Stellungnahme und Widerspruch zum Bebauungsplan Nr. 110 Norderstedt, 22. Änderung Stonsdorfer Weg – Tucheler Weg.

Anlage 5: zur Vorlage Nr.: B 19/0648 des Stuv am 07.11.2019
Hier: Eingegangene Stellungnahmen der Öffentlichkeit

Bebauungsplan Nr. 110 Norderstedt, 22. Änderung „Stonsdorfer Weg / Tucheler Weg“

Bebauungsplan Nr. 110 Norderstedt, 22. Änderung

Abbildung 13: Wohnbauflächen

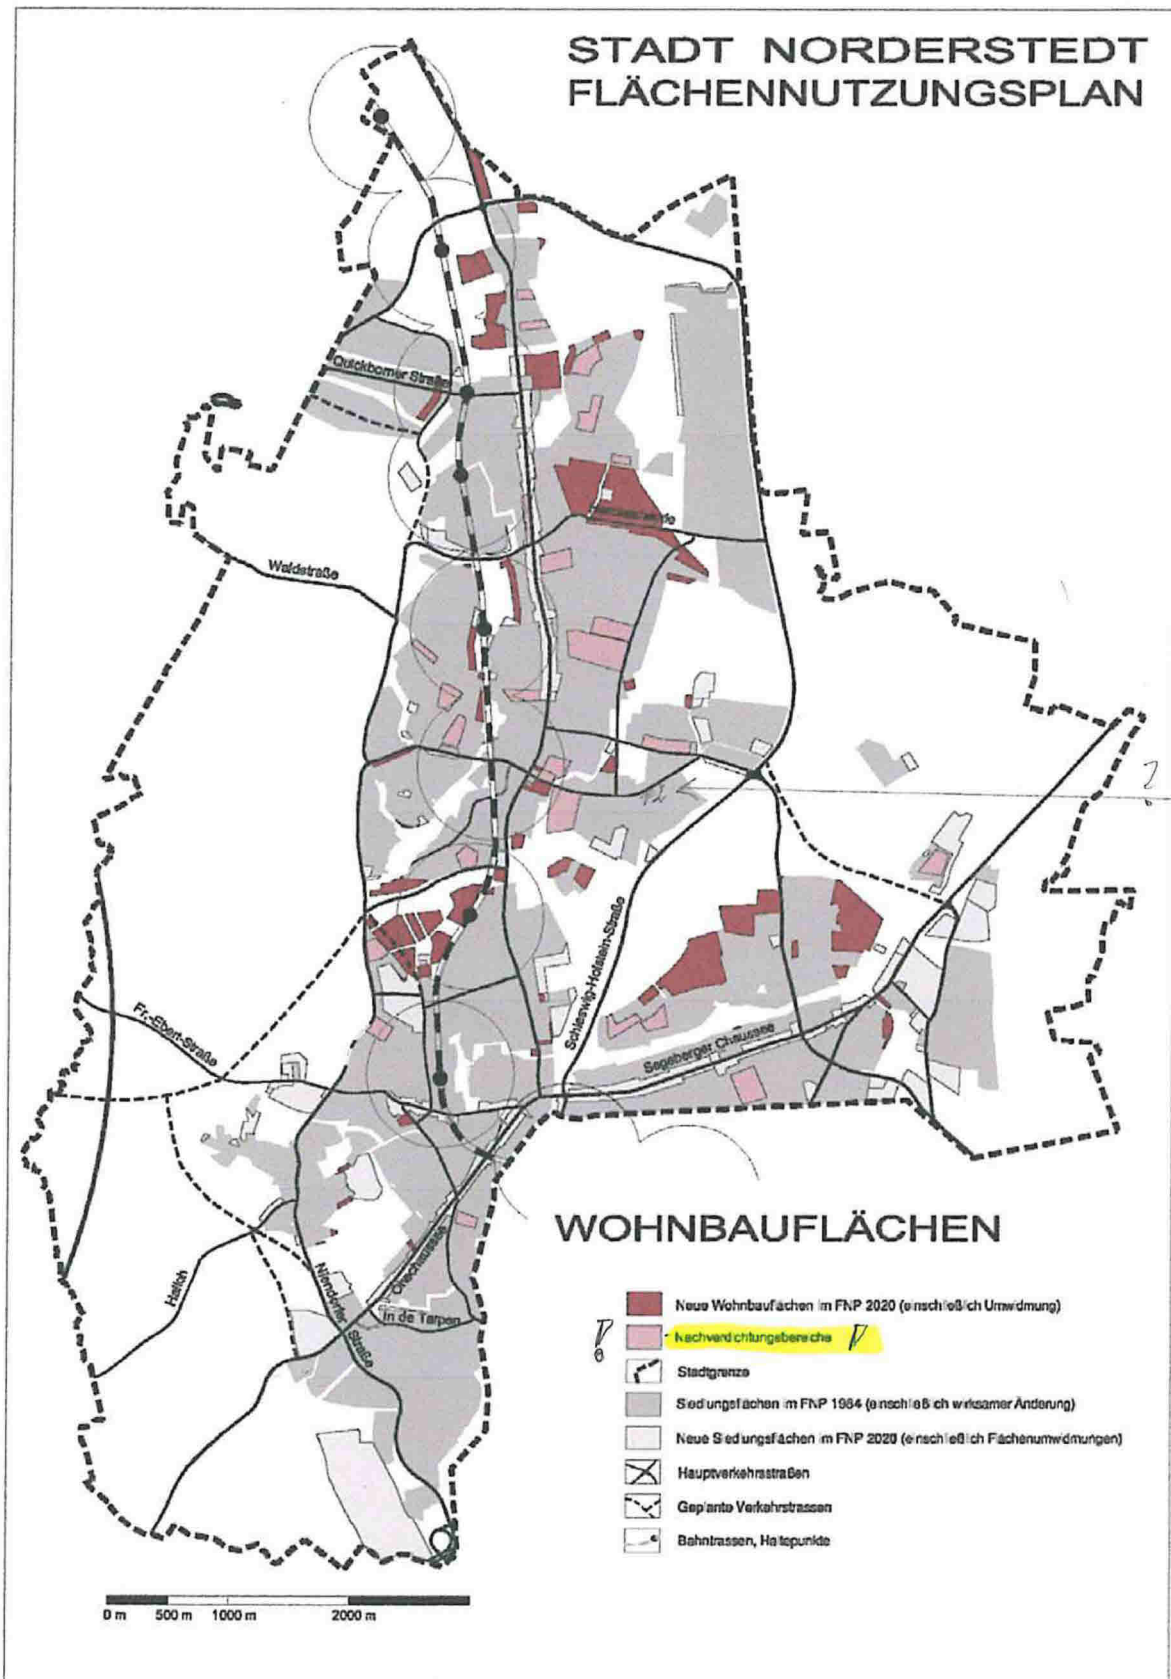
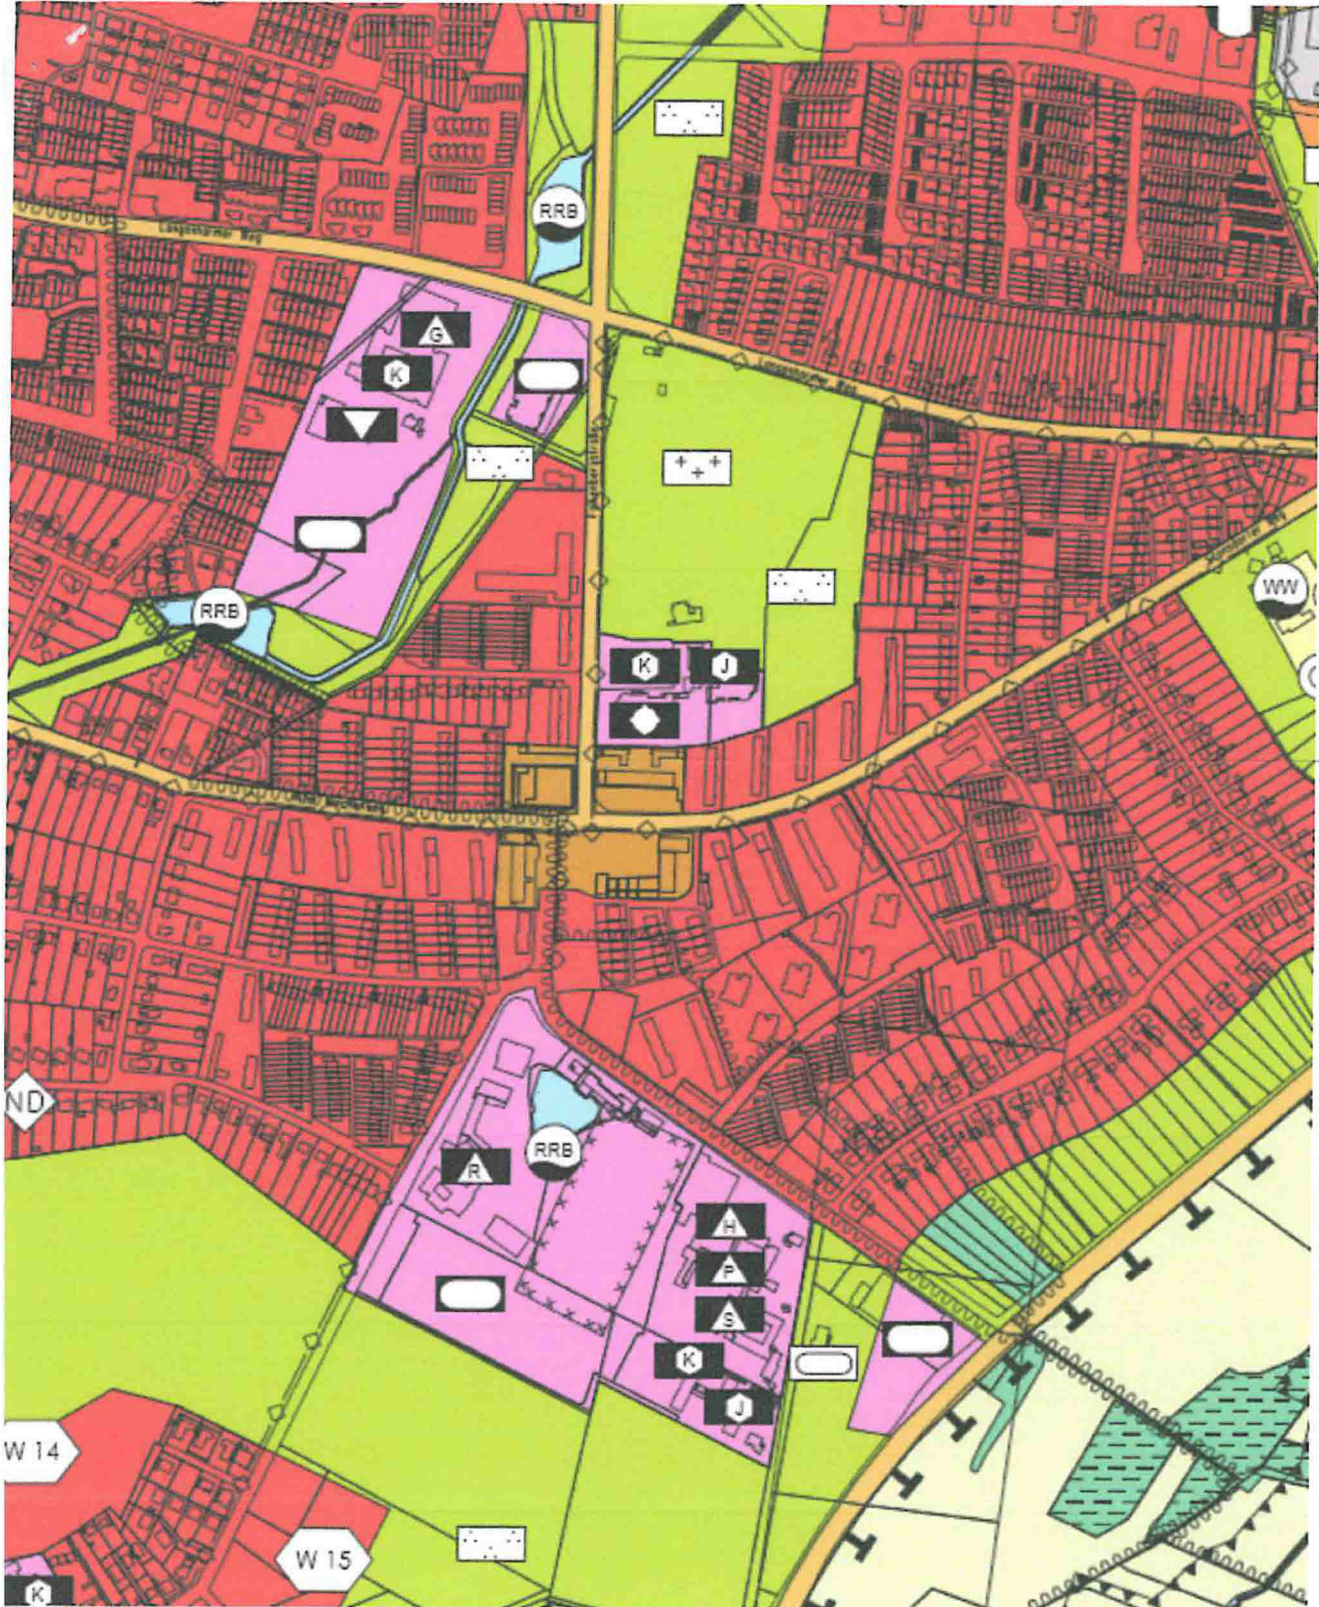
Im Flächennutzungsplan 2020 vom April 2008 und vom 28.02.19 ist für das beantragte Gebiet eine Nachverdichtung nicht geplant (siehe Abbildung 13 Wohnbauflächen. Anhang). Dabei soll es auch bleiben.
